Dotyczy przetargu nieograniczonego pn.: „Podniesienie jakości usług zdrowotnych oraz zwiększenie dostępu do usług medycznych (budowa budynków nr B4A, B4, budynków technicznych wraz z zagospodarowaniem terenu) w Wojewódzkim Szpitalu Specjalistycznym im. bł. ks. J. Popiełuszki we Włocławku – ETAP I FAZA 2 inwestycji.” Znak postępowania: ZP/01/23

Wyjaśnienia treści specyfikacji warunków zamówienia (3)

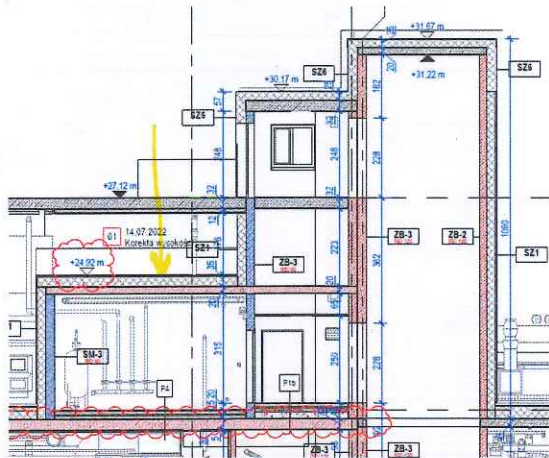
23. Prosimy o wskazanie na przekrojach, gdzie znajdują się poszczególne typy dachów D1;D1.1; D2; D3;D4;D5. Na udostępnionych przekrojach brak jest oznaczeń przegród zewnętrznych poziomych stropodachów.

D1 – dach bez pyty dociskowej – dach główny, gdzie nie występuje D2 oraz dachy nad szybami windowymi i szachtami

D1.1 – nad ciepłą sienią na poziomie 00

D2 – dach z płytą dociskową – zgodnie z rysunkiem 376-IP-B4-06-DR-A-02008-01-Rzut poziomu 06 – ładowisko na obszarze ograniczonym liniami w rejonie osi 3.3, 3.C i 3.5

D3 – nad podcieniami przy wejściach zewnętrznych do przedsionków 00.KOM.005 i 00.KOM.KL2

D4 – chodnik na stropie przy wejściach zewnętrznych do przedsionków 00.KOM.005 i 00.KOM.KL2

D5- zadaszenie przy głównym wejściu – widoczne np. na rzucie 376-IP-B4-01-DR-A-02003-01-Rzut poziomu 01 między osiami 1.4 a 3.7

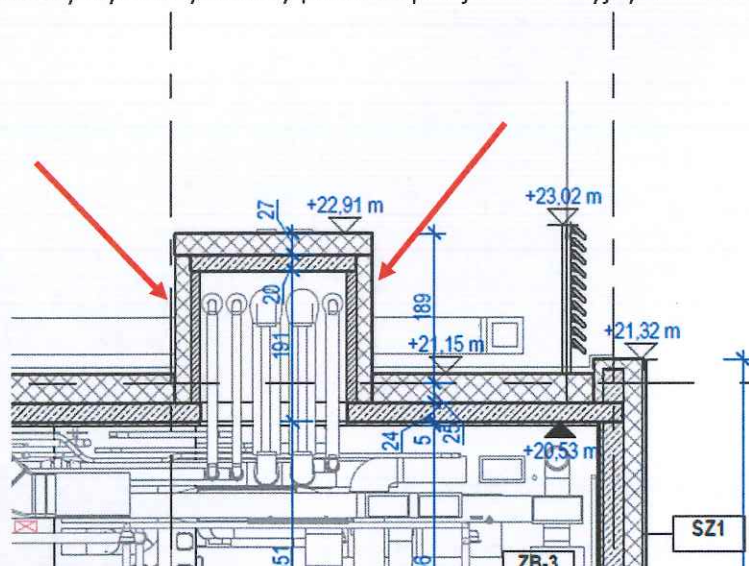
27. Prosimy o podanie parametru tłumienia dla żaluzji akustycznych na dachu .

Zgodnie z opracowaniem: 376-IP-B4-XX-TD-A-00104-Zalacznik4-OperatAkust

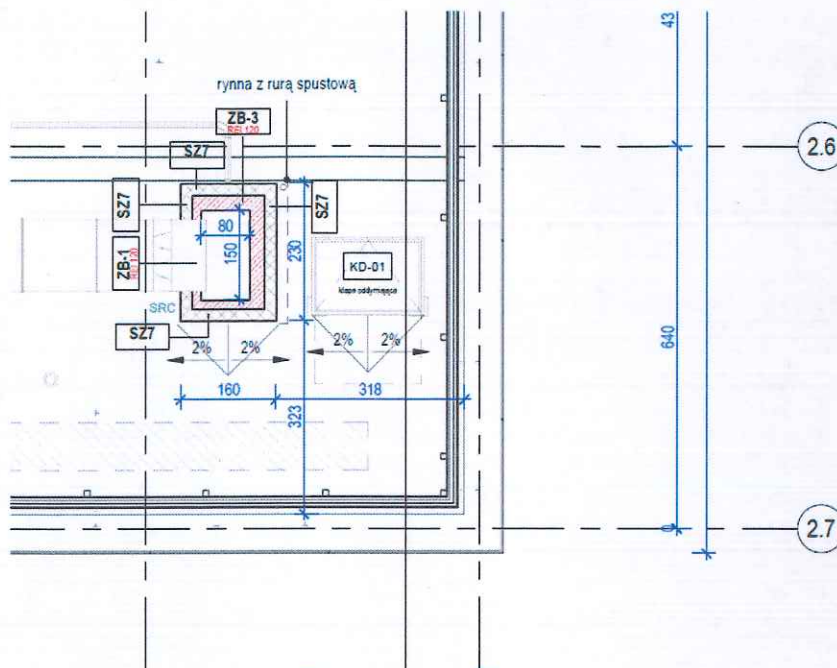
29. Jak należy wykończyć ściany pionowe przejść instalacyjnych na dachu np. w osi 2F-2G/2.4-2.5

Jest to ściana SZ7 zgodnie ze spisem przegród: 376-IP-B4-XX-SH-A-05101-01-Zestawienie przegród.
